KELPROJEKTAS

2015-08-14 Nr. SR15-04797

DĖL PAPILDOMOS INFORMACIJOS TEIKIMO ATSIŽVELGIANT Į 2015 08 10 APLINKOS APSAUGOS AGENTŪROJE VYKUSIO DUJOTIEKIŲ JUNGties TARP LENKIJOS IR LIETUVOS DALIES LIETUVOS RESPUBLIKOS TERITORIOJE STATYBOS POVEIKIO APLINKAI VERTINIMO ATASKAITOS APTARIMO

2.1 pav. Prakusos intako pakrantės apsaugos juosta. Skirtumai tarp LR upių, ežerų ir tvenkiniaių kadastro

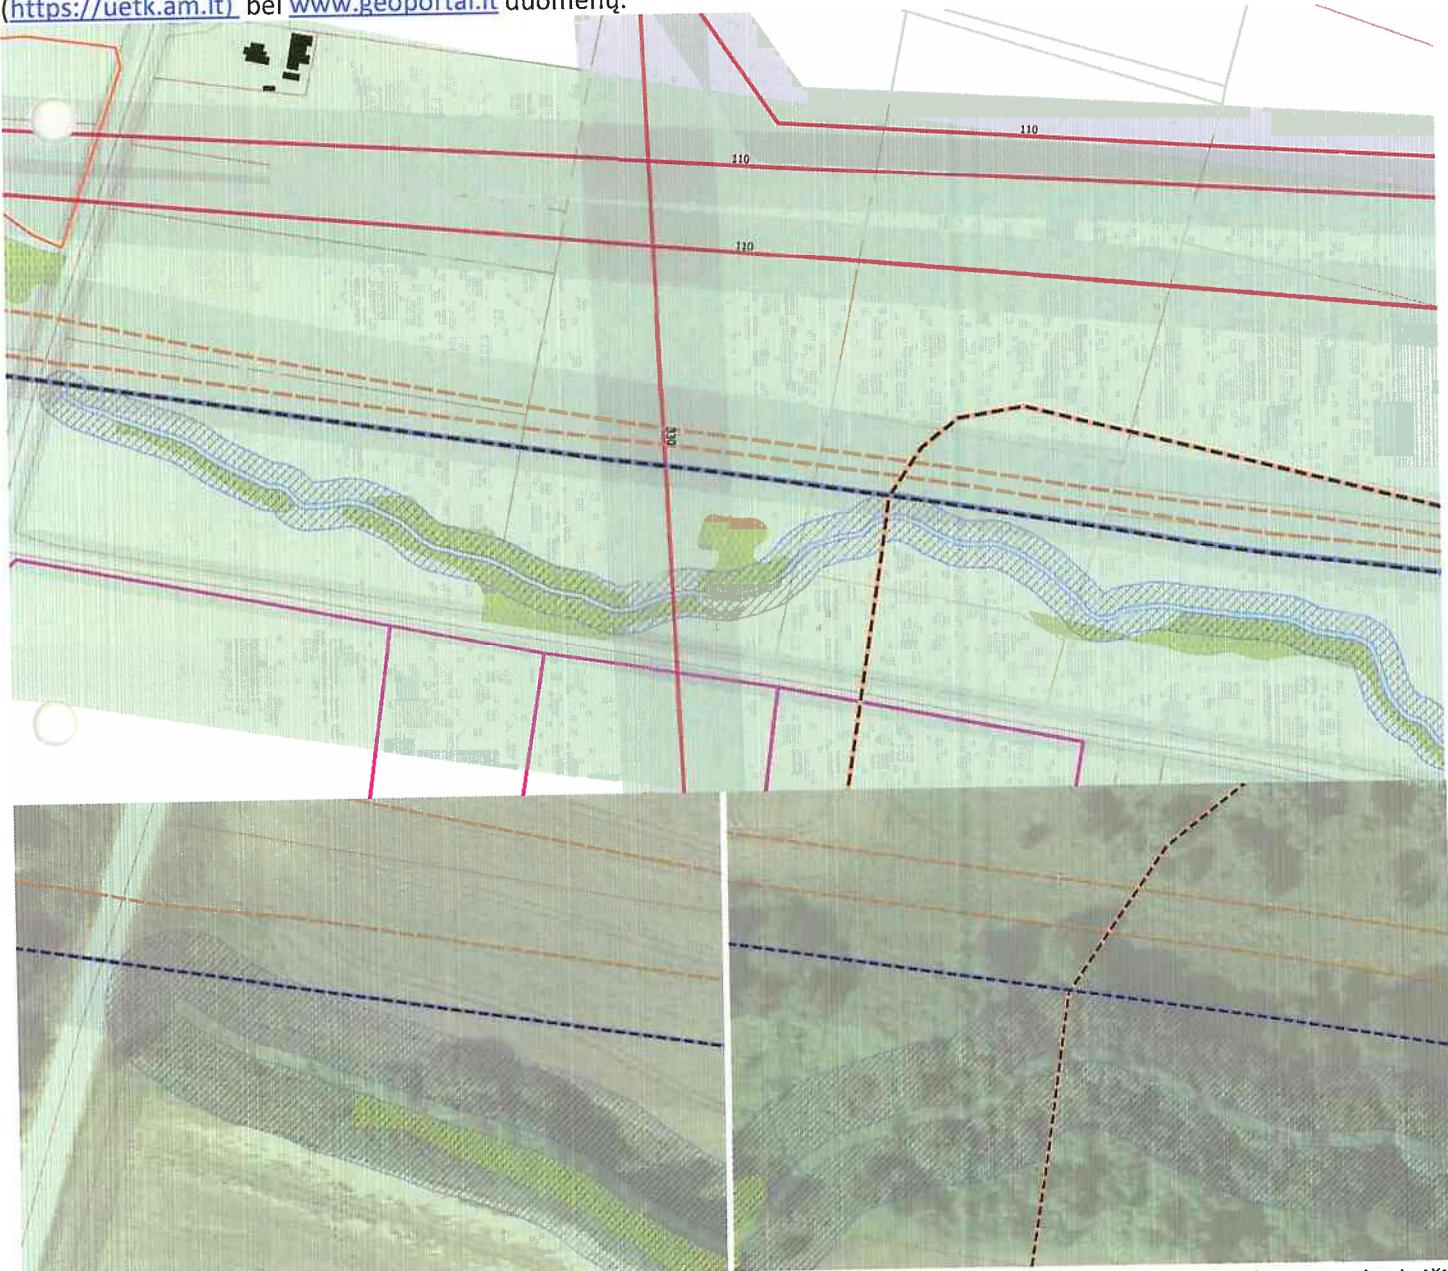
Elektrėnų savivaldybės gyventojo alternatyvos nepriestarauja Magistralinio dujotiekio įrengimo ar kitoms taisykliems, tačiau jos nėra palankios pagal tą pačių taisyklių III skyriaus 15 p. įvardintu patikimumo, saugumo, aplinkos ir techninius reikalavimus. Taip pat, patikslinus Prakusos intako pakrantės apsaugos juostą dujotiekio trasa patektų į ją. Dujotiekio statyba pakrantės apsaugos juoste yra draudžiama.

3.1 pav. Esami apribojimai nagrinėamoje teritorijoje. Pilkos juostos – draudžiamas užstatymas, žalsva spalva – ribojamas užstatymo tankis ir aukštingumas pagal 1 dujotiekio vietovės klasę

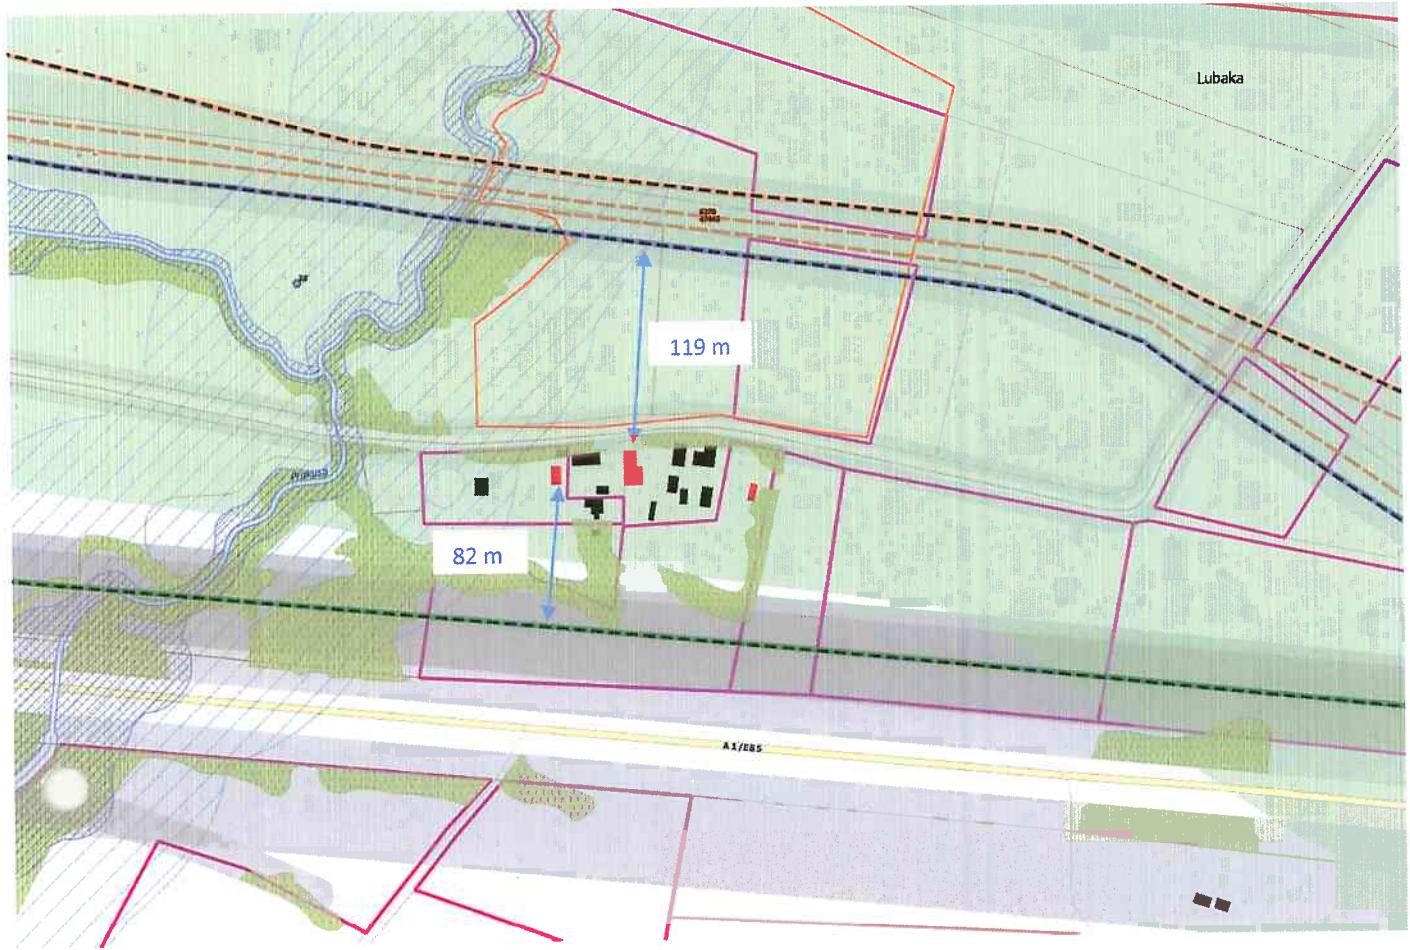
<p>Esami ir atsirandantys apribojimai vystytų veiklą</p> <p>Nuteisus GIP-LT pagal siūlomą variantą atsiraš papildomi užstatymo apribojimai 3 sklypuose šiauriau Pilaiakalnio gatvės (šiuo metu jaune yra daliniu užstatymo daliniu) – užstatymo tankumo ribojimai – užstatymo galimybė juose bus beveik eliminuojama. Pagal Elektrėnų BP</p>								
<p>Atsižvelgiant į Elektrėnų sav. gyventojų prasmą, siekiant sumažinti su nauju dujotiekiu atsirasantičius apribojimus, Specialiojo plano rengimo (sprendinių konkretizavimo) metu, planuojamo MD trasa (Alternatyva B) numatomai patrauktai jai kelio apsaugos zoną 50 m iustum nuo kelio pylimo pado arba išorinio griovio ir magistralinių dujotiekio vamzdžių nagrinėjamoje atkarpoje įrengiant pagal 3 vietovės klasei keliamus reikalavimus. Tokiu būdu, užstatymo apribojimai galioči tik 29 m iustum nuo dujotiekio (t.y. vertinant keliu A1 Vilnius-Kaunas-</p> <p>Užstatymo apribojimai pagal</p> <ul style="list-style-type: none"> I varianto atveju atisrasty ~3,48 ha (600x58 m) ploto Galimoje užstatyti teritorijoje II varianto atveju atisrasty ~1,57 ha (270x58 m) ploto Galimoje užstatyti teritorijoje B-E3 varianto atveju atisrasty ~1,86 ha (190x58+750x10 m) ploto Galimoje užstatyti teritorijoje* B-E4 varianto atveju atisrasty ~1,2 ha (120x10 m) ploto Galimoje užstatyti teritorijoje* <p>*Netai koma statiniams susijusiems su transporto ir keleivių aptarnavimui statyba.</p>
